CCR-VIA -- COMITATO DI COORDINAMENTO REGIONALE PER LA VALUTAZIONE D'IMPATTO AMBIENTALE

Giudizio n° 4237 Del 07/05/2024
Prot. n° 24/0165047 Del 19/04/2024

Oggetto: Ampliamento di un impianto di messa in riserva (R13) e recupero (R5) di rifiuti speciali non pericolosi

Tipo procedimento: Verifica di assoggettabilità a VIA ai sensi dell'art. 19 del D.Lgs. 152/06 e ss.mm.ii.

Figura 12: stralcio PAI - carta geomorfologica (fonte: Geoportale Regione Abruzzo)

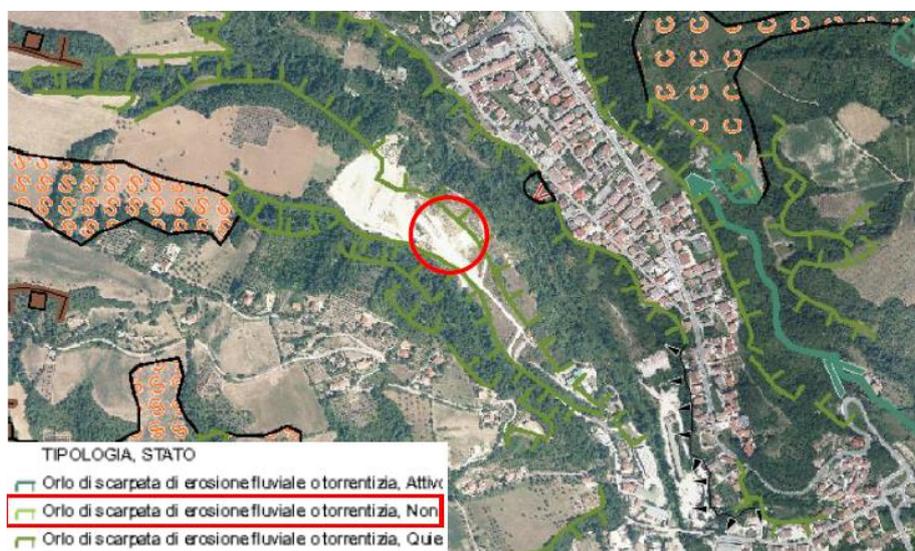
Rilevata la presenza nei pressi dell'impianto di graficisms di Pericolosità da scarpata morfologica (Ps), normati dall'art. 20 e dall'Allegato F delle N.T.A. del P.A.I.;

Considerato che il vincolo di pericolosità da scarpata “Ps” permane fino alla data della Deliberazione di Consiglio Comunale che elimina il graficismo lineare di pericolosità da scarpata o che appone la fascia di rispetto, ai sensi dell'Allegato F delle Norme di attuazione del PAI, da cui risulta che l'attività è esterna alle stesse fasce di rispetto;

Considerato che in assenza della suddetta Deliberazione consiliare, nel rispetto del principio di massima cautela, devono assumersi per l'ampiezza delle fasce di rispetto i valori massimi dettati dalle Norme, ovvero sia di 60 m a monte del ciglio e fino all'impluvio che interrompe il versante a valle del piede;

Visto che dalla documentazione presentata, l'impianto risulta ricadere all'interno della suddetta fascia di 60 m dal monte del ciglio della scarpata situata ad est;

in quanto l'intervento risulta in contrasto con il criterio localizzativo “*Aree a rischio idrogeologico – Piano Stralcio di Bacino per l'assetto idrogeologico (PAI)*” di cui al Piano Regionale Gestione Rifiuti, nelle more dell'apposizione, da parte del Comune di Teramo, delle fasce di rispetto sui graficisms di scarpata (Ps) individuati dal P.A.I. nei pressi dell'impianto.

Stralcio della carta di pericolosità del PAI con indicazione della presenza di aree in frana e scarpata

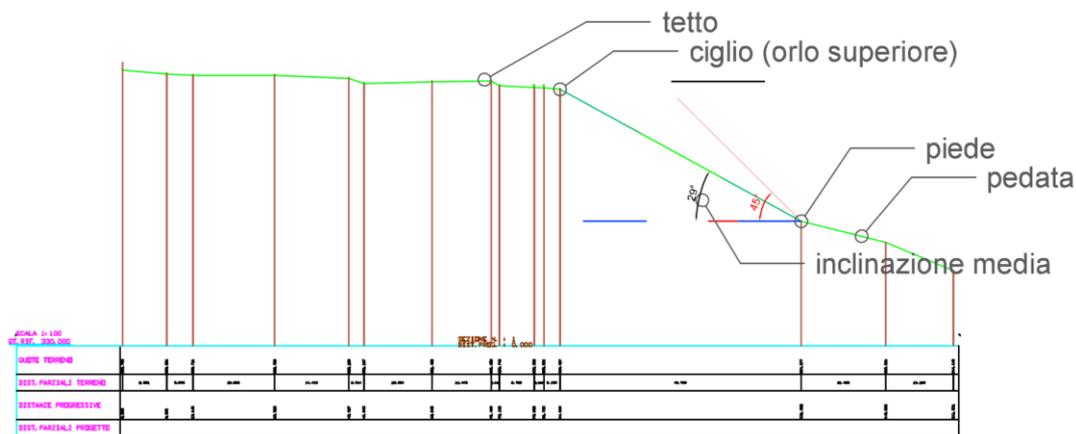
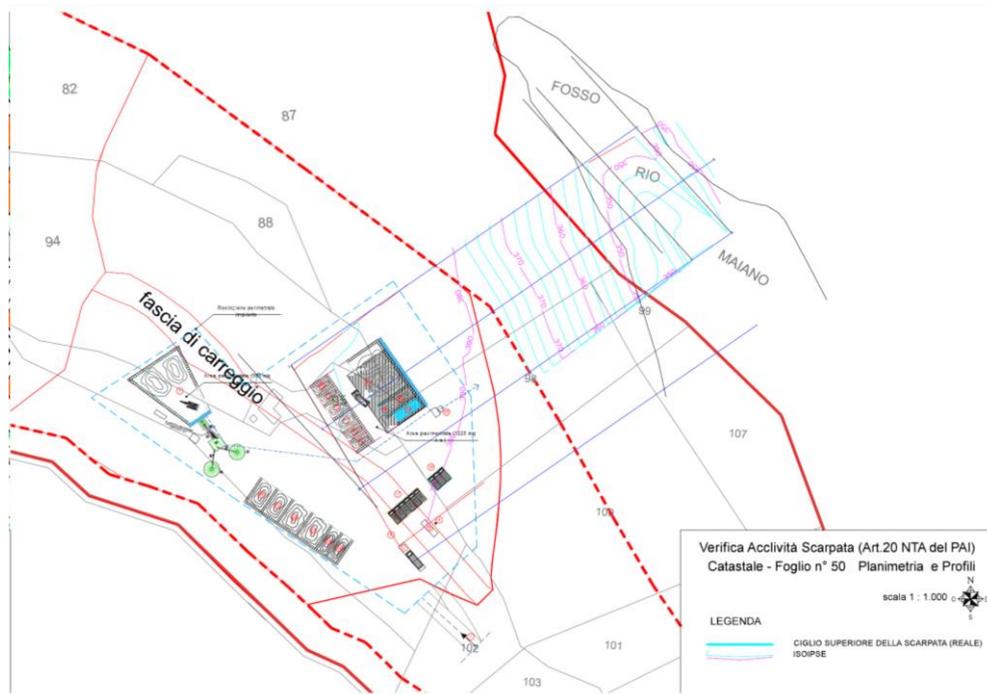
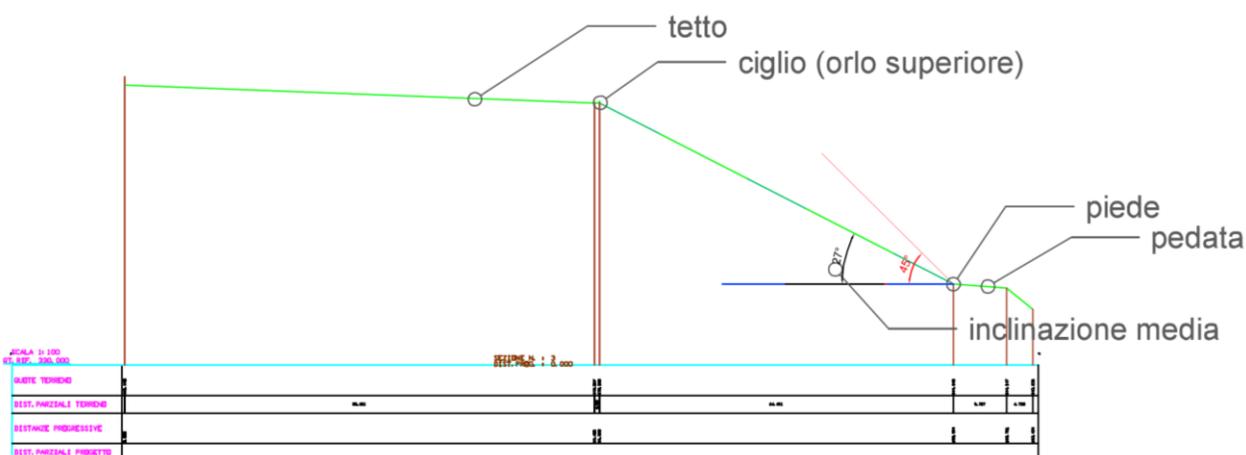
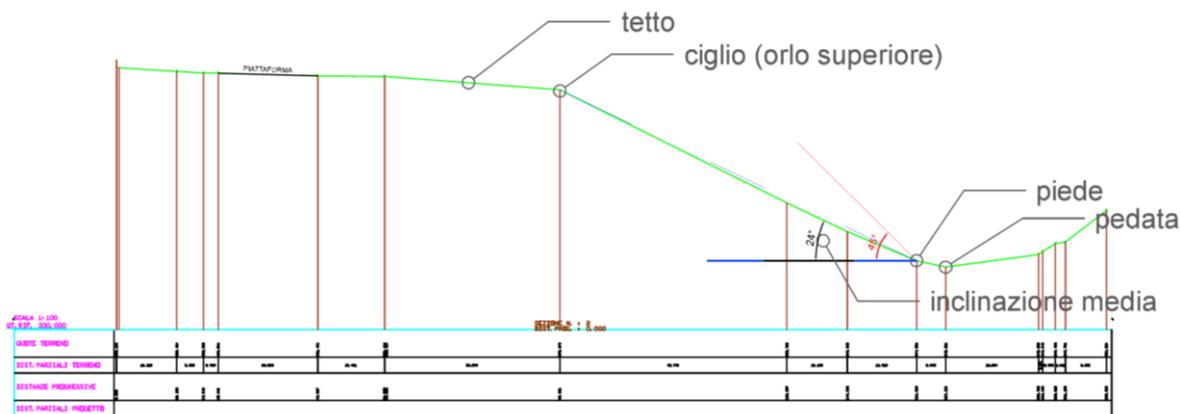
- In merito alle considerazioni relative ai **graficisms di pericolosità da scarpata ai sensi del vigente PAI**, la ditta ha presentato uno specifico studio geomorfologico e morfometrico di cui si riportano in estrema sintesi le conclusioni del tecnico: *“l'evidente non pericolosità geomorfologica delle due scarpate, sia per il fatto di essere una scarpata artificiale (a Ovest) sia*

per le misurazioni topografiche di dettaglio, a Est non presenta le caratteristiche che ingenerano il vincolo di cui all'Art. 20 delle Norme Tecniche del PAI.

In entrambi i casi, risultano non interessate da fenomeni geodinamici, come attestato anche da altre analisi territoriali ufficiali (IFFI, PTP, ecc.), mostrando un fronte inattivo, rivestito da un manto spontaneo d'essenze arboree stabilizzanti (vedasi documentazione fotografica).

Inoltre, in considerazione della geologia, della idrografia (dato che l'attuale alveo non presenta fenomeni erosivi in atto o incipienti), della idrogeologia del sottosuolo, accertati mediante le indagini effettuate, è possibile affermare con certezza che le scarpate, oggetto del presente studio, risultano stabili.”

Planimetria generale

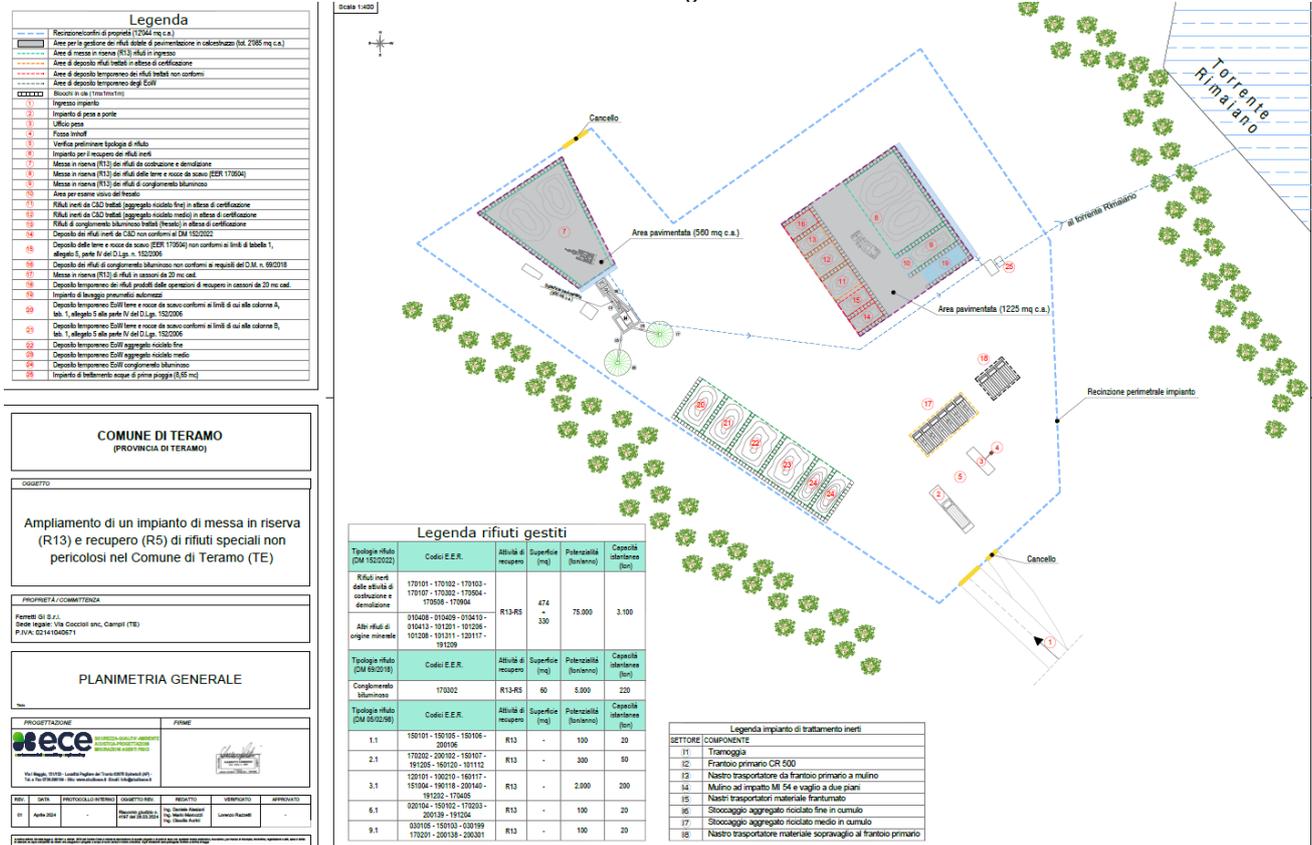
Rispetto alla richiesta di cui al p.to 2): “*modificare la proposta progettuale prevedendo idonea impermeabilizzazione (massetto in calcestruzzo) delle superfici sottese dall’impianto di trattamento dei rifiuti che dovranno essere asservite all’impianto di prima pioggia*” il tecnico dichiara che “*è stata modificata la proposta progettuale, con aggiornamento dei relativi elaborati tecnici, prevedendo anche l’impermeabilizzazione delle superfici sottese dall’impianto di trattamento dei rifiuti mediante pavimentazione in calcestruzzo*”.
